Mission régionale d'autorité environnementale

**Avis délibéré sur le projet de modification du Plan local
d'urbanisme (PLU) de la commune de Rocroi (08)**

n°MRAe 2021AGE10

Figure 2: localisation de la zone d'activités et des STECAL

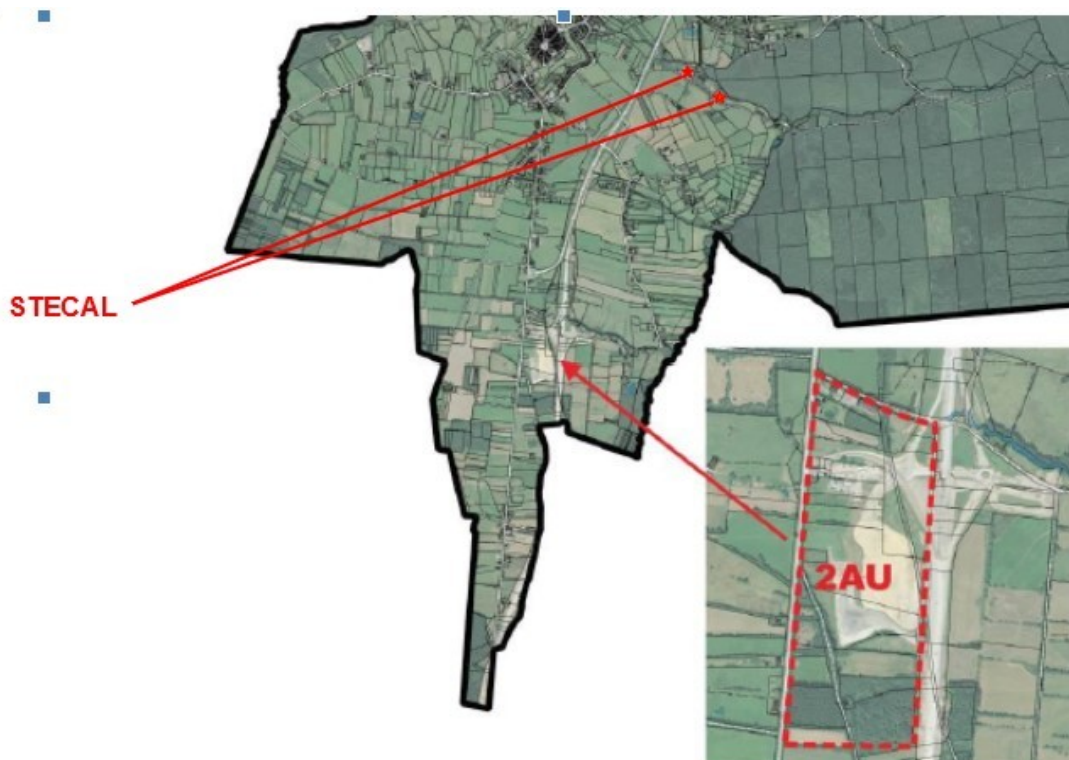
Le STECAL relatif à la construction d'habitats insolites est situé en limite de la Zone de protection spéciale (ZPS) « Plateau ardennais ». Le dossier indique que les habitats et espèces ayant justifié la désignation du site Natura 2000 ne présentent aucune connexion directe ou indirecte permettant de lier l'évolution du site au STECAL et conclut à l'absence d'incidences négatives sur les espèces ou habitats ayant conduit à la désignation du site Natura 2000. L'Ae attend que le dossier présente les espèces déterminantes de la ZPS et explique l'absence de lien avec la parcelle faisant l'objet du STECAL.

L'Ae recommande de préciser les espèces déterminantes de la ZPS avant de conclure à une absence de connexion entre la ZPS « Plateau Ardennais » et le STECAL situé en limite de ce site Natura 2000.

Figure 24 : Hiérarchisation des enjeux naturalistes (2019) et nouveau zonage au PLU de Rocroi

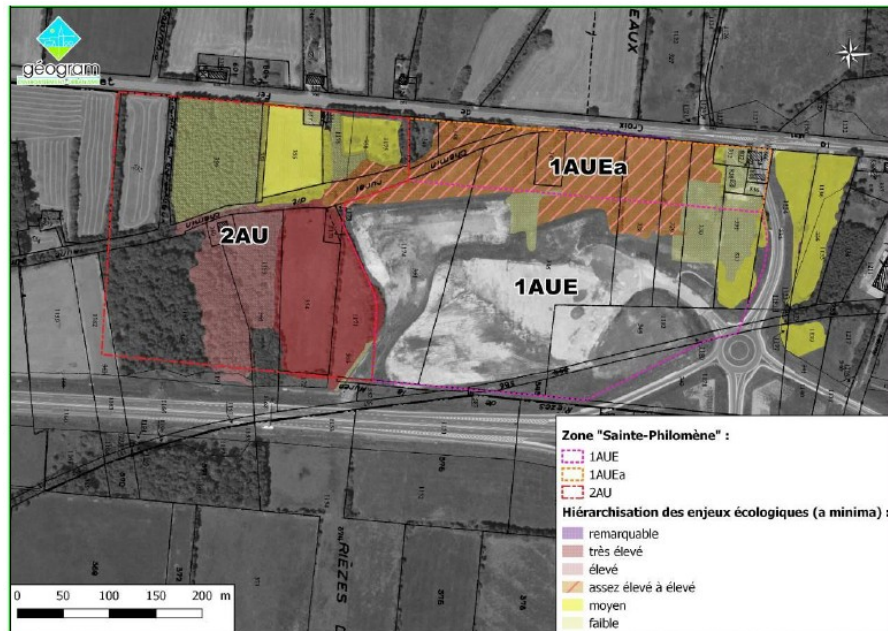
Afin de limiter ses impacts sur l'environnement, le dossier prévoit comme mesure d'évitement le maintien en zone 2AU des milieux les plus sensibles au sud, le reclassement de 5,5 ha en zone agricole au nord (parcelles colorées en jaune à enjeux moyens au nord de la carte ci-dessus). En mesure de réduction, la commune prévoit l'inscription en 1AUEa (2,65 ha) des terrains inscrits dans l'AVAP et présentant des enjeux écologiques moyens.

L'Ae estime que la séquence « éviter, réduire, compenser » a bien été déclinée au sein de la modification du PLU. Toutefois, l'Ae s'interroge sur le maintien en 2AU des terrains au sud, qui à terme restent destinés à l'urbanisation. Il semble plus pertinent de reclasser la zone en milieu naturel au vu des sensibilités environnementales qu'elle recouvre.

L'Ae recommande, au vu des sensibilités environnementales détectées, de reclasser en zone naturelle la partie maintenue en 2AU, (soit les 8,35 ha).
